**COMITATO VALUTAZIONE DI IMPATTO AMBIENTALE**

*Parere n.1 della seduta del 13.01.2020*

**Oggetto:** Ditta: Pigozzo Scavi S.n.c. di Pigozzo Lino & C.  
Sede Legale: Via Valli n.119 - Noale (VENEZIA)  
Sede Operativa: via Villatega n. 167 - Salzano (VE)  
Intervento: Rinnovo dell'autorizzazione all'esercizio con modifica di un impianto di recupero di rifiuti speciali non pericolosi.  
Procedura di verifica dell'assoggettamento a Valutazione d'Impatto Ambientale ai sensi dell'art. 19 del D.Lgs 152/06 e ss.mm.ii.

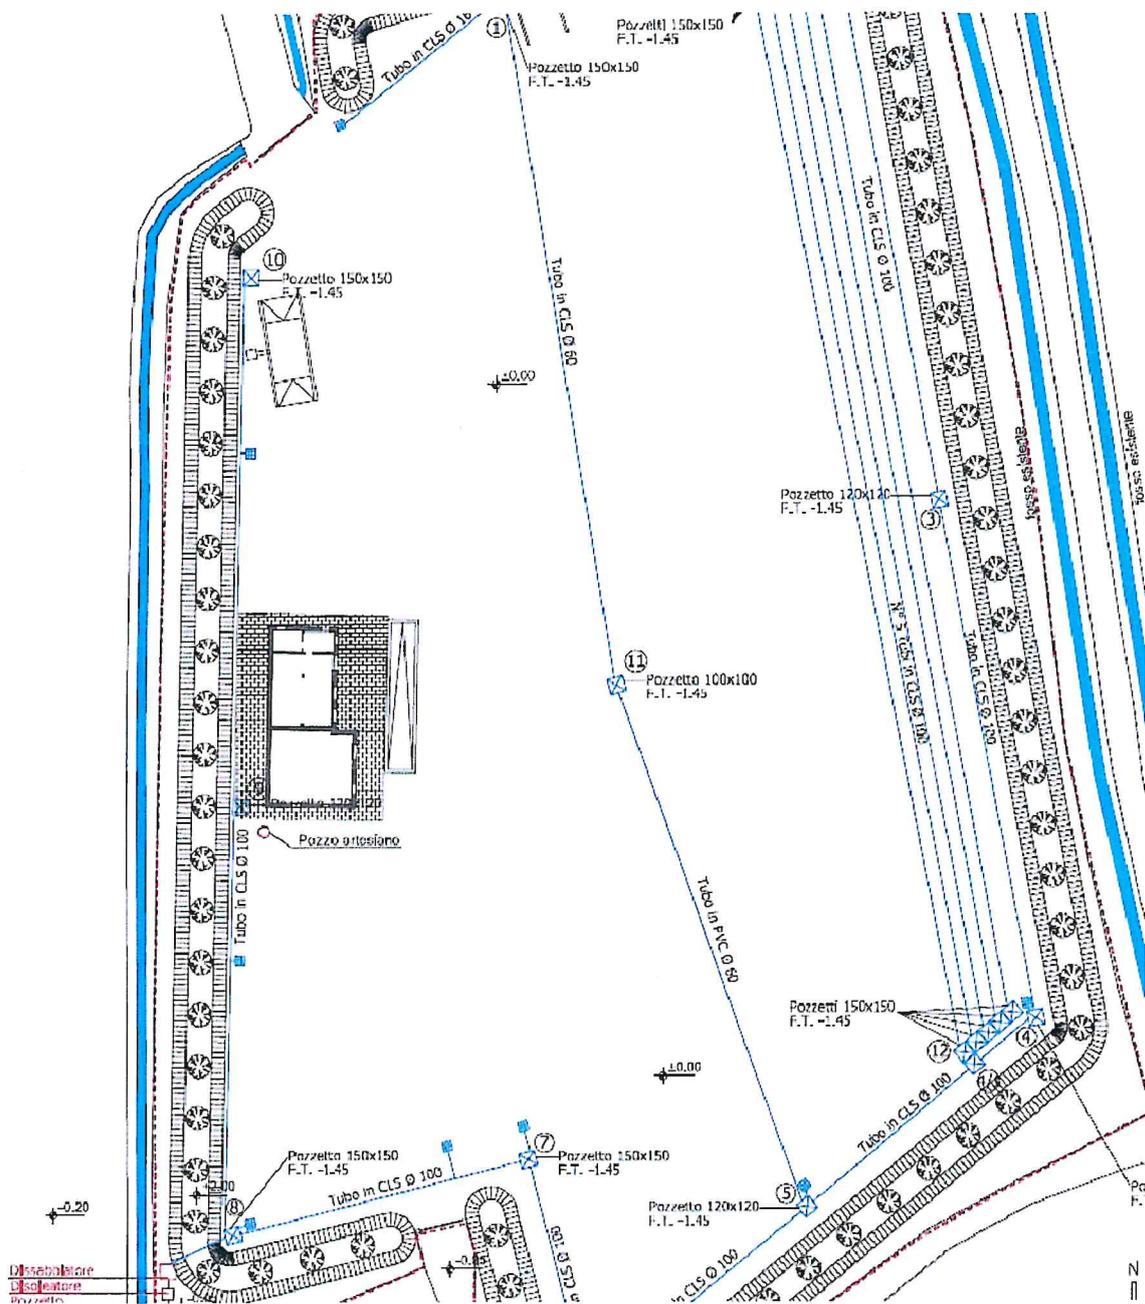
*Al fine di limitare l'impatto sulla matrice atmosfera dovuto alla dispersione di polveri per effetto eolico si ritiene indispensabile che venga realizzata la barriera arborea di piante autoctone lungo i confini dell'impianto.*

Figura 7 Clima acustico post-operam

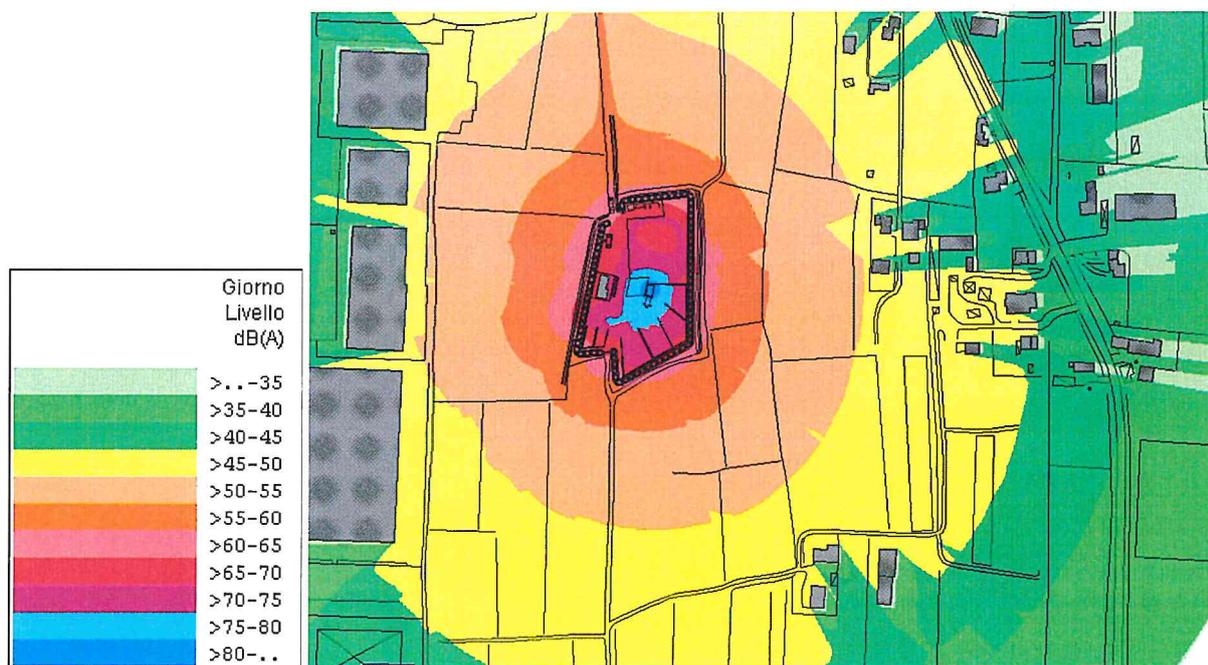
Si segnala che il clima acustico post-operam simulato mediante software di calcolo è pertinente alle sole componenti rumorose prodotte dall'attività di trattamento dei rifiuti prevista in progetto. Avverso, per la determinazione del rumore ambientale è necessario sovrapporre il rumore residuo, valutato mediante misurazioni fonometriche, a quanto prodotto dalle sorgenti sonore disturbanti dello stabilimento.

*Per quanto sopra si ritiene che, a conferma delle previsioni progettuali, sia necessario eseguire il monitoraggio acustico durante le fasi di esercizio dell'impianto con verifica dei limiti di emissione, immissione e differenziale..*

- 1) Con la messa in esercizio dell'impianto dovrà essere effettuata una campagna di misurazioni della rumorosità semestrale per due anni consecutivi, svolta sui ricettori e sui confini della proprietà per il rispetto dei limiti di emissione, immissione e differenziali previsti dalla zonizzazione acustica. I risultati dovranno essere trasmessi a Città Metropolitana di Venezia e ARPAV. In caso di superamento dei limiti dovranno essere attuati gli accorgimenti necessari per ricondurre i valori entro i limiti previsti, comunicando a Città Metropolitana di Venezia e ARPAV le misure adottate. Per la verifica dell'adeguatezza delle eventuali opere mitigatorie poste in essere dovrà essere ripetuta la campagna di monitoraggio.
